Ministero della Transizione Ecologica

Commissione Tecnica di Verifica dell'Impatto Ambientale – VIA e VAS
Sottocommissione VIA

Parere n. 571 del 10 ottobre 2022

| Progetto: | <p><i>Verifica di assoggettabilità alla VIA</i></p> <p>Progetto "Vessel reloading Panigaglia" per consentire il carico e lo scarico di GNL presso il pontile principale del Terminale GNL di rigassificazione di Panigaglia"</p> <p>ID_VIP: 8668</p> |

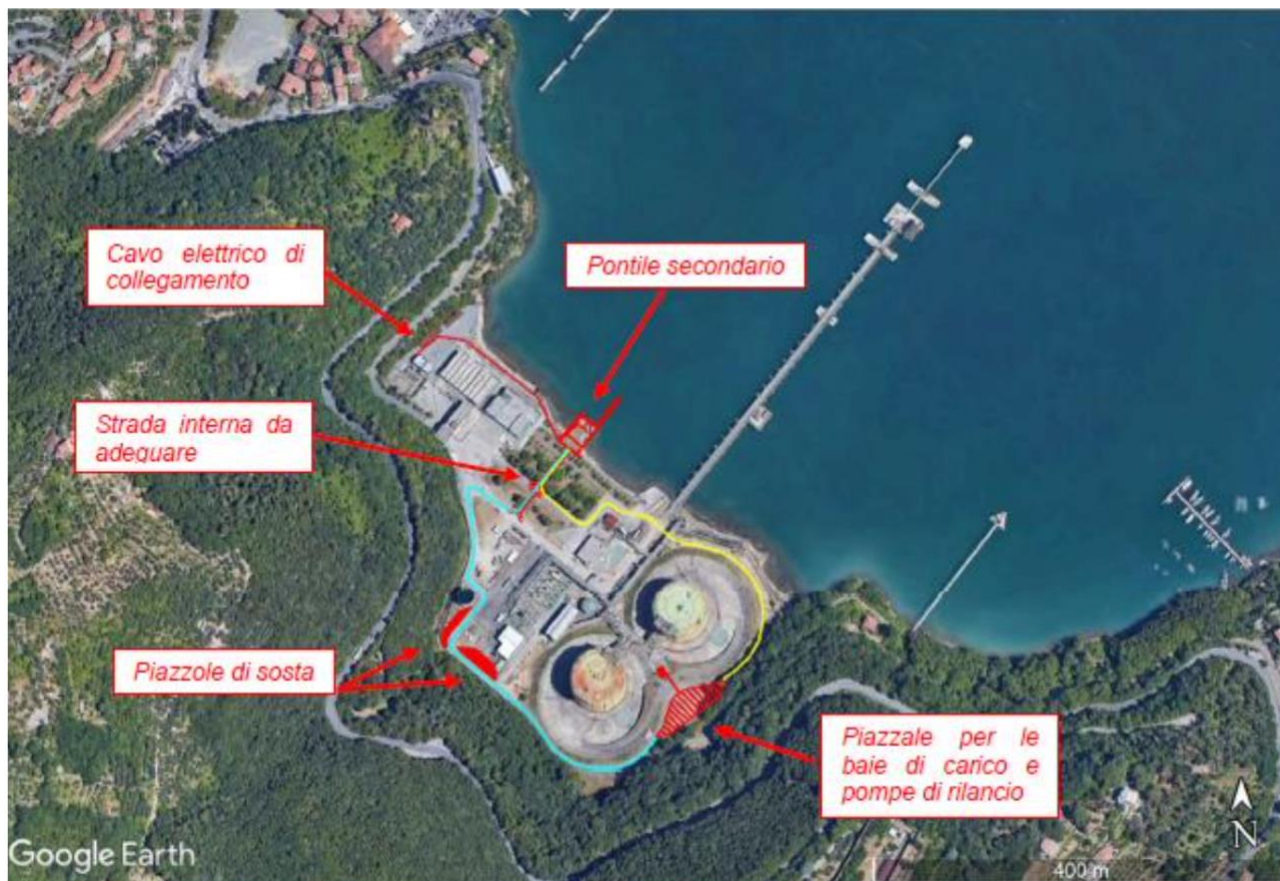
Nello stralcio planimetrico dello Stabilimento riportato in figura, si può osservare l'individuazione delle aree oggetto di intervento in rosso. La linea azzurra rappresenta il percorso dell'autocisterna/isocontainer dal pontile alle baie di carico, la linea gialla il percorso dalle baie di carico al pontile secondario.
